EVALUACIÓN FINAL

PROYECTO: MEJORAMIENTO DEL TRAMO PAQUERA-PLAYA NARANJO RN 160

Agosto 2022

Ilustración 23: Juntas de expansión en puentes con deficiencias.

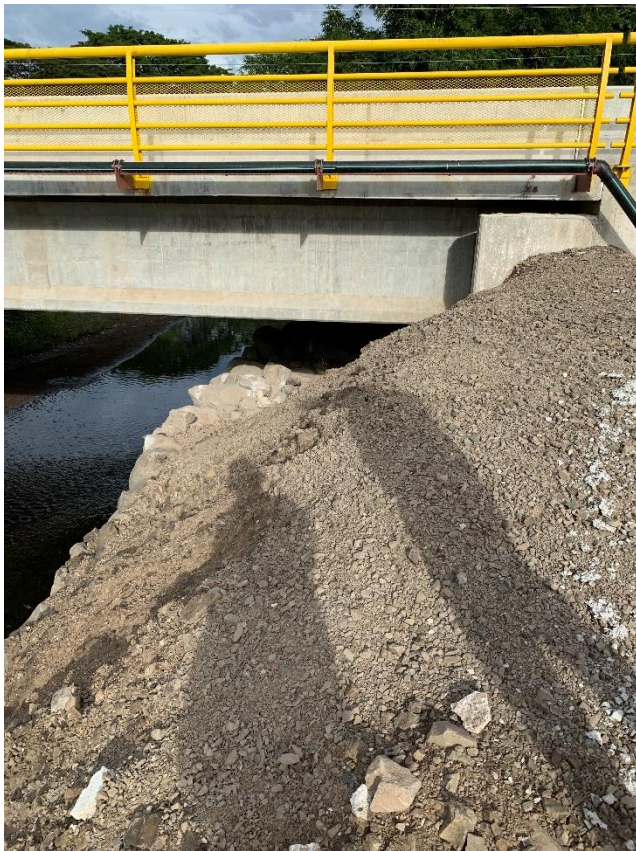
Se encuentran las juntas de expansión de los puentes, sedimentadas, con problemas en sus protecciones, rellenos de aproximación sin protección lateral, lo que compromete a futuro la estabilidad de la estructura, que podría iniciar por el fallo de estos rellenos y provocando un daño estructural al pavimento en las aproximaciones del puente y el mismo sin protecciones, llegando con ello a tener una gran posibilidad de que las aguas del río ingresen a las partes posteriores del puente y logren su falseamiento e inestabilidad.

Se encontró gran vibración en una de las estructuras de los tres puentes, con el paso de vehículos pequeños de carga, por lo que se debe prestar gran atención a proceso de diseño, construcción e inspección, para poder determinar las causas posibles de esta patología encontrada.

Ilustración 27: Obras de protección de relleno de aproximación inadecuadas.

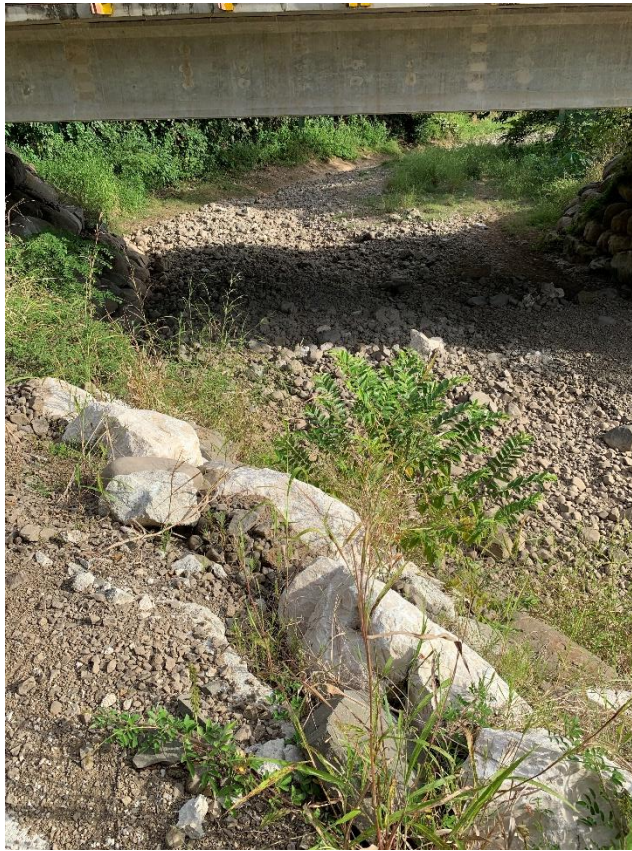
Se puede apreciar en esta fotografía tomada en la boca hidráulica del puente, como se ubicó el mismo en un sector muy lejano, de donde las aguas del río están llegando naturalmente y erosionando los terrenos (fondo de la fotografía), en este tiempo. Se debe desarrollar un análisis de a dónde están llegando las aguas del río y dónde colocar el puente y las estructuras de encausamiento necesarias, para que la solución dada funcione totalmente. No necesariamente la ubicación del antiguo puente define las condiciones actuales de las aguas del cauce y por lo tanto la necesidad actual. El análisis integral aguas arriba y abajo del cauce debe desarrollarse y poder determinar todas las obras necesarias, antes de ubicar el puente y sus protecciones.

Ilustración 30: Acabados inadecuados en concreto de aceras.

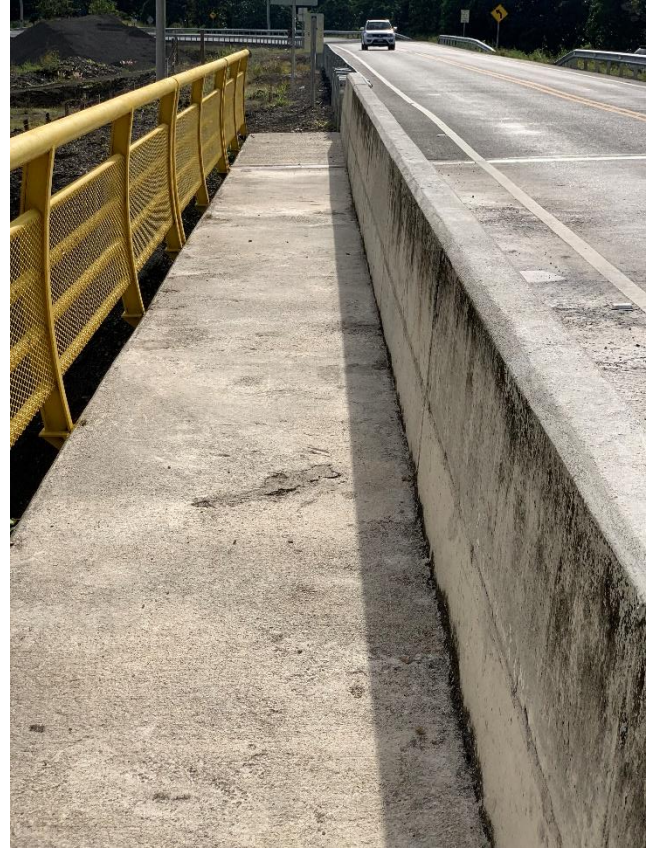
Se colocaron elementos de protección en los puentes con las barandas flexibles, barandas de seguridad en el puente y aceras de ancho mínimo de 1.2 m. Se debe notar que existe una gran extensión en la calle de barandas flexibles, lo que evita que un peatón pueda usar la acera del puente si camina de un lado de la vía y necesita cruzar al otro sector. Además, no hay continuidad de aceras, es decir, sólo existen a lo largo del puente y terminan abruptamente, lo que en este momento las hace no utilizables y como ya se indicó en un punto anterior, las barandas de seguridad construidas para el peatón tienen mucha vibración y dan sensación con ello de poca seguridad, sumado a que tienen óxido y están mal pintadas.

Ilustración 45: Acceso construido en Escuela Bajos Negros.

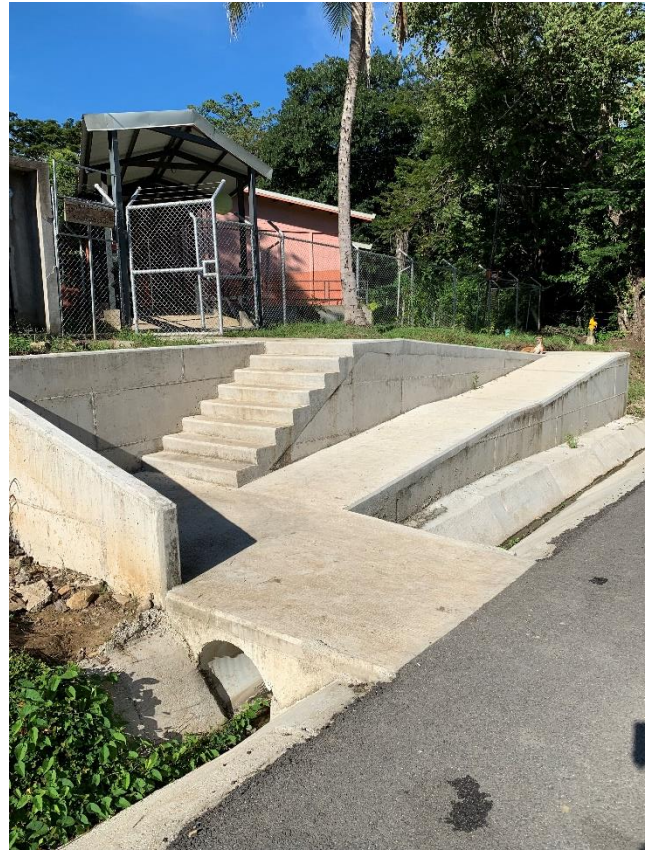
Se encontró que se le construyó al centro educativo un acceso que no cumple con la Ley 7600 y hace además que el punto de entrada y de salida de la escuela sea directamente a la calle, por medio de una rampa ubicada sobre la cuneta.

Ilustración 64 Elementos de seguridad inconclusos

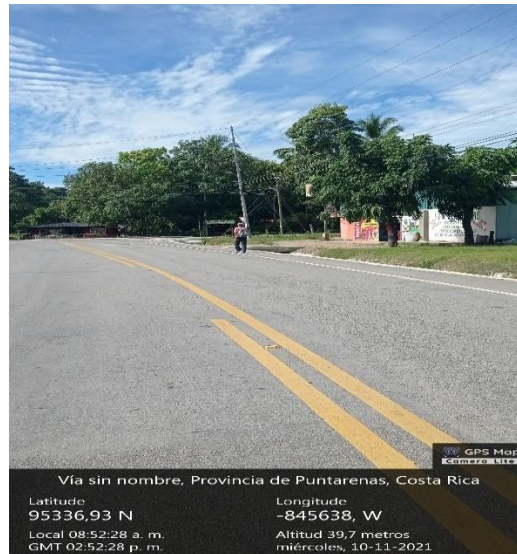
También mencionan los consultados, el peligro que ocasiona en la población otros riesgos como la ausencia, mal uso o inconclusos elementos de seguridad, por ejemplo, falta de aceras, ausencia de pasos peatonales lo que sumado al aumento de la velocidad de los vehículos se presentan las condiciones necesarias para un accidente.

Ilustración 68 Acceso en mal estado

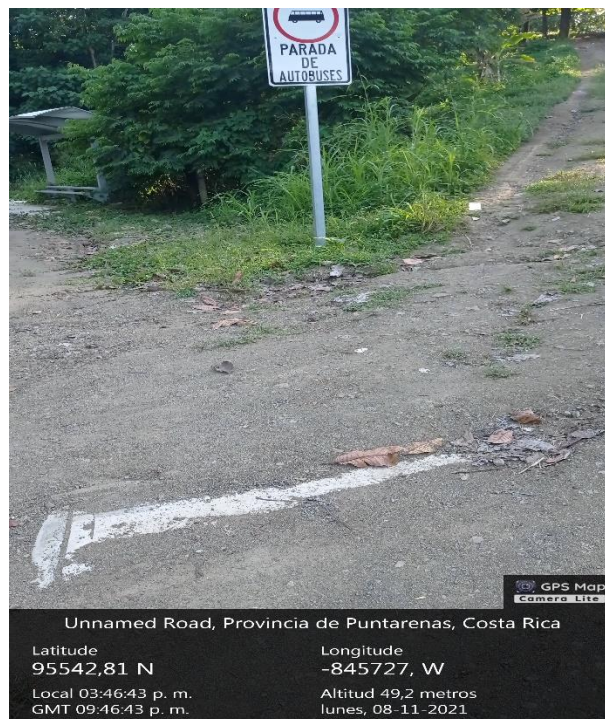
Durante el trabajo de campo los vecinos se acercaban a consultar sobre la solución a sus necesidades y se registró en Bajo Negros al menos cinco casas de habitación con sus accesos en mal estado.

Así se observan desniveles en los accesos de sus propiedades, para mayor detalle todos los casos fueron presentados en la OGAS en varias ocasiones, a nombre de: María de los Ángeles Castillo Gómez, Fidel Rodríguez Rojas y Misael Rodríguez Rojas.
